Informe Consolidado de Solicitud de Aclaraciones, Rectificaciones y/o Ampliaciones a la Declaración de Impacto Ambiental del Proyecto "Parque Fotovoltaico Santa Ana del Pangal"

Nombre del Titular : Per Pomerape SpA
Nombre del Representante Legal : Víctor Alejandro Mago Gerardino.
Dirección : Av. Pedro de Valdivia #273, Of 506.

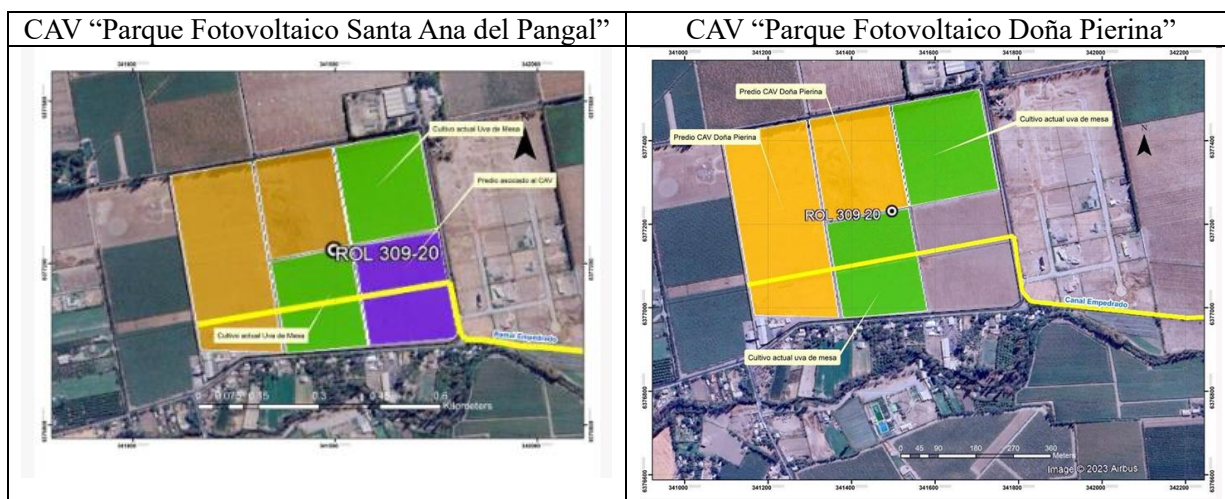
76. Con relación al compromiso ambiental voluntario “Plan de Perturbación Controlada”, se señala al Titular que es relevante el momento de aplicación de la medida ambiental Perturbación Controlada y su relación con el inicio de las obras en la fase de construcción del Proyecto, por lo cual para que la actividad sea exitosa, debe ser realizada lo más cerca posible del inicio de obras, entre 1 a 5 días como máximo previo al inicio de la fase de construcción, con el objetivo de impedir la recolonización. Igualmente es importante considerar los hábitos de las especies de manera tal que éstas se encuentren activas al momento de aplicar la medida y cuidar de no alterar sus épocas de reproducción y/o cría. Así como considerar la época de perturbación y hora del día.

CAV “Parque Fotovoltaico Santa Ana del Pangal”	CAV “Parque Fotovoltaico Doña Pierina”
--	--

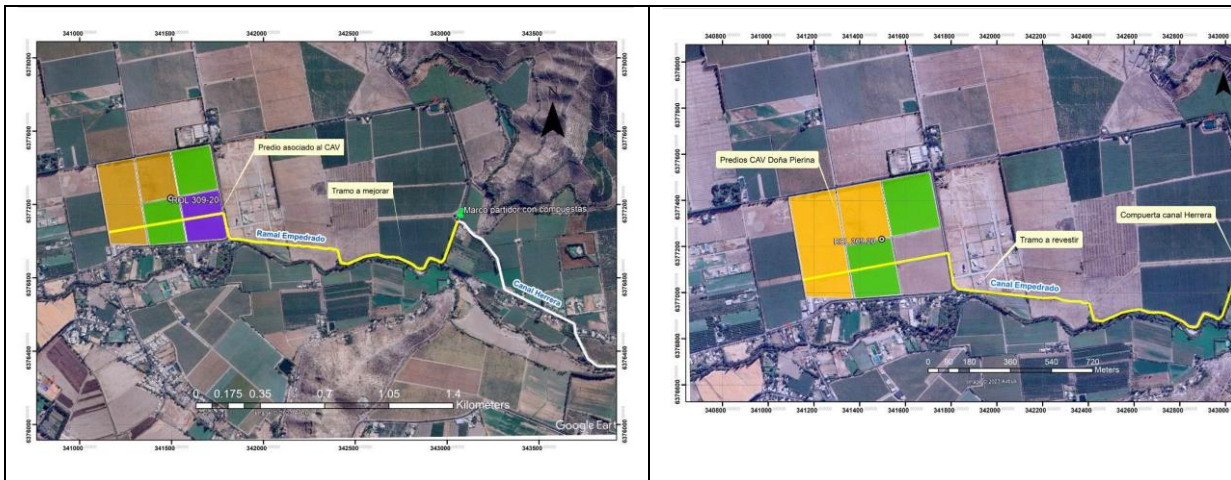
- a) Aclarar las superficies que se verán beneficiadas por cada CAV, ambas deben ajustarse a la superficie efectivamente utilizada por cada proyecto fotovoltaico.
- b) Aclarar el tramo a revestir del canal, ya que ambos CAV muestran el mismo canal y la misma extensión.

- c) Considerando la imagen anterior, el titular debe demostrar técnicamente que cada compromiso se hace cargo del efecto adverso no significativo sobre suelo de alta calidad, y que cada medida debe cumplir con ello de forma independiente sin requerir que se ejecute la otra.
